BETREFT Reactie op tweede informatieverzoek ontheffingsaanvraag N-1

In de bijlage bij deze brief ontvangt u de reactie van TenneT TSO B.V. (hierna: TenneT) op uw informatieverzoek ACM/UIT/551836 d.d. 16 april 2021 met betrekking tot de ontheffingsaanvraag op basis van het Besluit uitvalsituaties hoogspanningsnetten.

Bijlage: Reactie op informatieverzoek ontheffingsaanvraag o.g.v. Besluit uitvalsituaties

Figuur 1 Jaarprofiel belasting Limburg steekjaar 2020

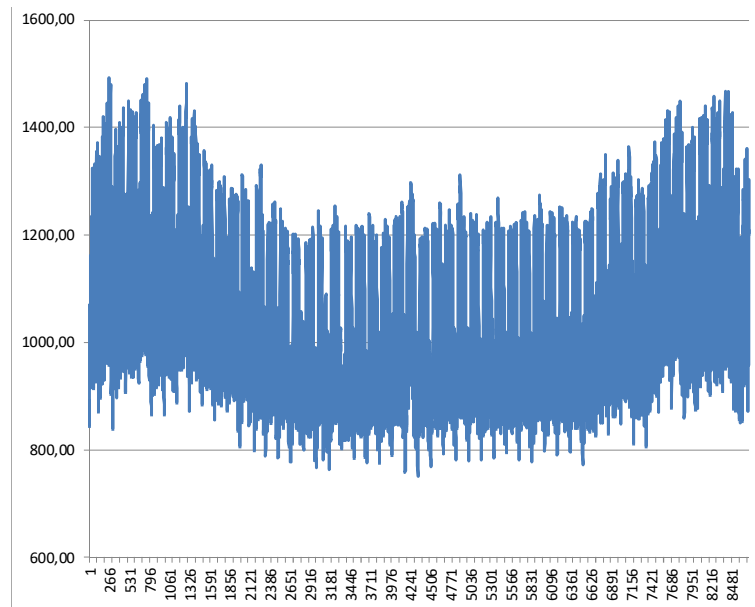
- a. Klopt het dat bij verlies van twee rails (rail A in onderhoud en rail B gestoord of andersom) de transformator 401 aangesloten blijft op de derde rail en dat de opgegeven belasting van 1595 MW in de praktijk lager is?
Toelichting: Station Maasbracht bevat drie transformatoren van 450 MW en één transformator van 500 MW. Ervan uitgaande dat N-1 toegepast wordt is de maximale N-1 transportcapaciteit van station Maasbracht 1350 MW.
- b. Wat is dan een realistische waarde bij verlies van drie transformatoren gedurende een periode van maximaal 4 uur, als het onderhoud niet gaat plaatsvinden op het moment van de maximale belasting?

Ja. Voor steekjaar 2020 ziet het jaarprofiel van Limburg qua belastingvraag er uit zoals in figuur 1 afgebeeld. Hierin is te zien dat de belasting tussen de 1200 MW en 1595 MW varieert.

Figuur 2 Jaarprofiel belasting Noord-Brabant steekjaar 2020

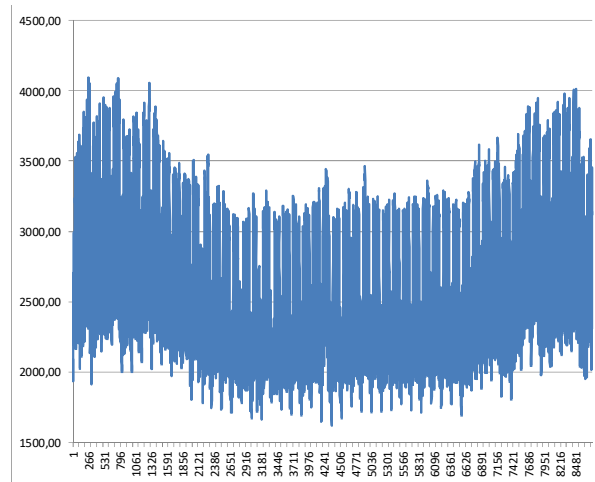
2. Is te voorkomen dat het verlies van een rail tijdens onderhoud (waarbij de andere rail dus in onderhoud is) leidt tot het totale verlies van het 150 kV-net in Noord-Brabant?

Er is sprake van een gedeeltelijk verlies van 2424 MW ten opzichte van het totaal van de ruim 4000 MW. Ter indicatie staat in figuur 2 het jaarprofiel in steekjaar 2020 van Noord-Brabant gevisualiseerd. Door de cascade uitval in Noord-Brabant zal een groot gedeelte kunnen uitvallen, echter is bij de toetsing niet het gehele net in Noord-Brabant uitgevallen door het cascade effect. Dit stopt zodra de belastingen op de resterende 150kV-circuits (en transformatoren) binnen de toegestane transportcapaciteiten blijven.
